GMINA TŁUSZCZ

IR.271.1.27.2017

Dotyczy: Postępowania o udzielenie zamówienia publicznego nr IR.271.27.2017 prowadzonego w trybie przetargu nieograniczonego na: **Budowę targowiska miejskiego w Tłuszczu oraz budowę drogi lokalnej i parkingu miejskiego w Tłuszczu**

Do dnia 15.11.2017 r. do Zamawiającego wpłynęły pytania dotyczące przedmiotowego postępowania. W związku z powyższym działając na podstawie art. 38 ust. 1, 2, 4 i 6 ustawy z dnia 29 stycznia 2004 r. Prawo zamówień publicznych (dz. U. z 2017 r. poz. 1579 z późn. zm., Zamawiający udziela odpowiedzi oraz dokonuje modyfikacji treści SIWZ.

Pytanie 1

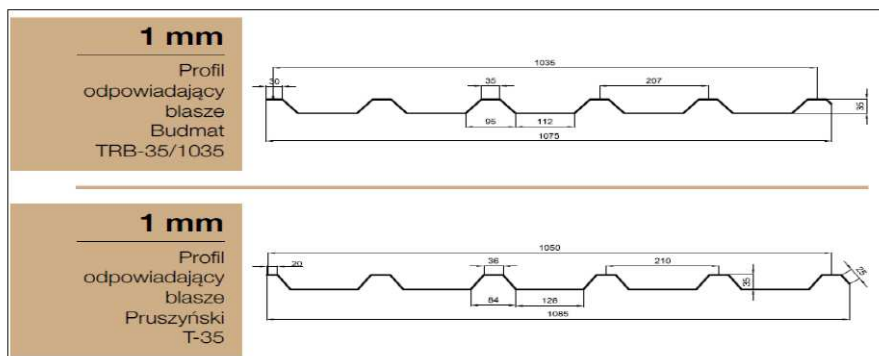
Brak w dokumentacji szczegółów dotyczących świetlików dachowych. Proszę określić minimalne wymagania dla tych świetlików i uzupełnić przedmiar o brakujące pozycje.

Zamawiający wyraża zgodę na zastosowanie jako świetlików płyt poliwęglanowych wielokomorowych trapezowych o takim samym przetłoczeniu jak pokrycie. Zastosowanie takich materiałów z wykonaniem odpowiedniego zakładu nie wymaga dodatkowych uszczelnień i obróbek blacharskich. Do wyceny należy przyjąć 12 szt świetlików o wym. 3,3x1,5m. Zamawiający zamieścił przedmiar z uzupełnioną pozycją.

- **Świetliki dachowe**
- Dopuszcza się wykonać świetliki z systemowych płyt poliwęglanowych

- Naświetla z poliwęglanu w kształcie trapezu do stosowania w pokryciach dachów z blach trapezowych.
- Profilowane naświetla wykonane są z poliestru wzmocnionego włóknem szklanym.
